EXCMO. AYUNTAMIENTO
DE
RINCÓN DE LA VICTORIA
(MÁLAGA)

Área: URBANISMO
Expediente: 9994/2023
Asunto: APROBACIÓN INICIAL ESTUDIO DETALLE CALLE SURINAM, PARCELA 11-Q

DECRETO DE ALCALDÍA

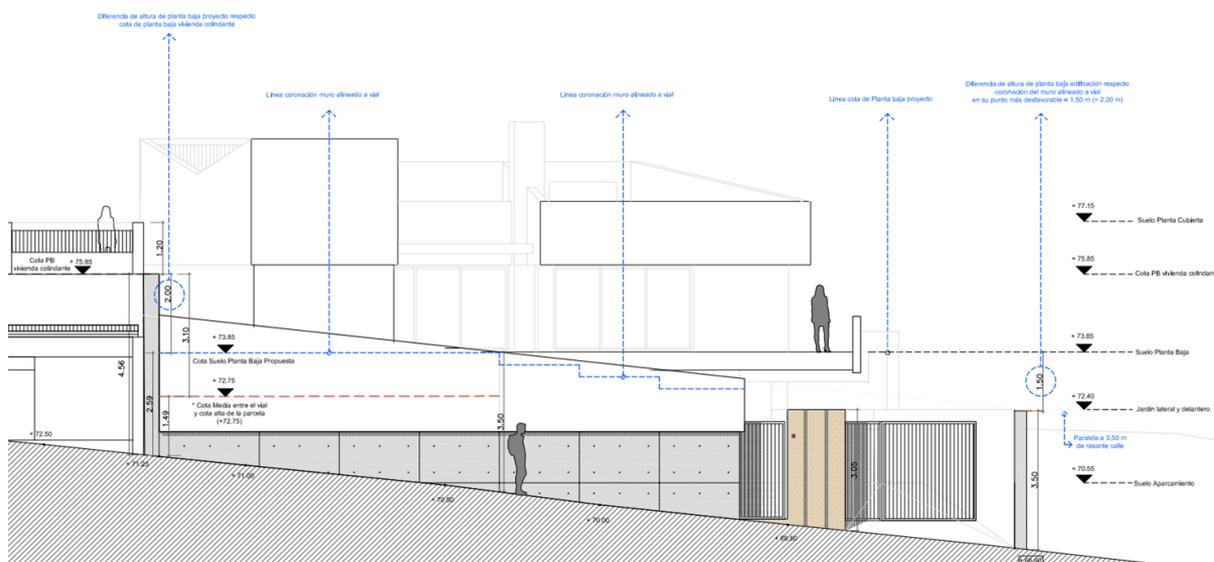
Según Estudio de Detalle, en el punto medio de parcela la cota del acerado es la +70,50 aproximadamente, y la cota alta de parcela es la + 75,00, con lo cual, la cota media será la +72,75, mientras la planta baja de la edificación proyectada se sitúa a la cota +73,85 (1,10 m más alta de lo que determina la normativa). Por lo tanto, el proyecto cumple con la primera exigencia de situarse la planta baja a una cota menor a los 2 m desde la coronación del muro (se sitúa a 1,50 m), pero no cumple la segunda exigencia que es la de situarse a una cota no superior a la media entre el vial y la cota alta de parcela.

En el Estudio de Detalle se justifica el nivel propuesto de planta baja en base a que la cota media (72,75 m) quedaría 1,10 m por debajo de la cota de coronación del muro alineado

a vial, que en anexo a la parcela Oeste se diseña con 2.90 m de altura (73,85 m), que sería de 2,10 si el muro alineado a vial agotara la altura de 3,5 m permitida. Además, teniendo en cuenta que el muro medianero del vecino colindante por el Oeste tiene su coronación a la cota 75,85 m (cota de su planta baja), de ubicar la planta baja de la vivienda diseñada a la cota 72,75 m, quedaría una medianería configurada por los muros de nivelación de ambas parcelas de 3,10 m, superando el máximo exigido en normativa y quedando una medianería vista desde la parcela que nos ocupa de los citados 3,10 m.

A criterio del técnico que suscribe, las rasantes contempladas en el Estudio de Detalle se consideran admisibles, ya que la topografía singular de la parcela hace que la adaptación a

la exigencia de colocar la planta baja a la cota media citada quede más de 1 m por debajo de la cota de coronación del muro permitido por normativa, además se incumpliría la ordenanza que regula la altura máxima de muros de nivelación medianeros teniendo en cuenta las rasantes de la edificación existente por el Oeste.
